Opinia Nr 009278

w budynku przy ul. Pionierów nr 6/7 w Wałbrzychu
dotycząca urządzeń grzewczo-kominowych używanych przez B.O.K. Biały Kamień

1. Wskazania przewodu kominowego i usytuowania miejsca na podłączenie
2. Ustalenia prawidłowości podłączenia
3. Ustalenia przyczyn wadliwego działania urządzeń

SKŁAD ORIENTACYJNY

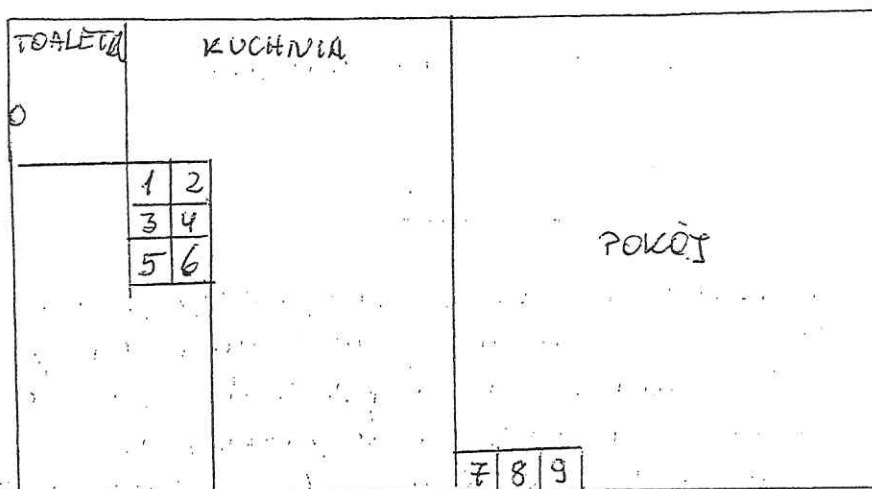
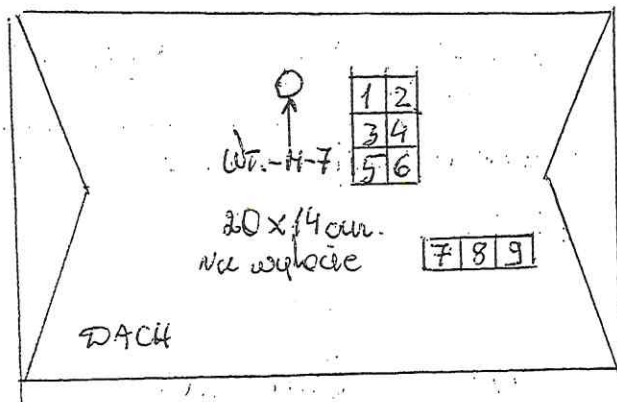
1. Polikondensacji pieca pokojowego (przewód nr 7).
1. Przewód kominowy nr 1 może być przeznaczony do podłączenia kotła CO gaz. Podłączenie do przewodu wykonać zgodnie z obowiązującymi przepisami.
2. Wentylacja mechaniczna kuchni istniejąca - prawidłowa w przewodzie nr 2. Wentylacja łazienki do przewodu wentylacyjnego istniejącego prawidłowa.
3. Dla prawidłowego funkcjonowania urządzeń kominowych zapewnić należy napływ powietrza z zewnątrz poprzez urządzenia mechaniczne.
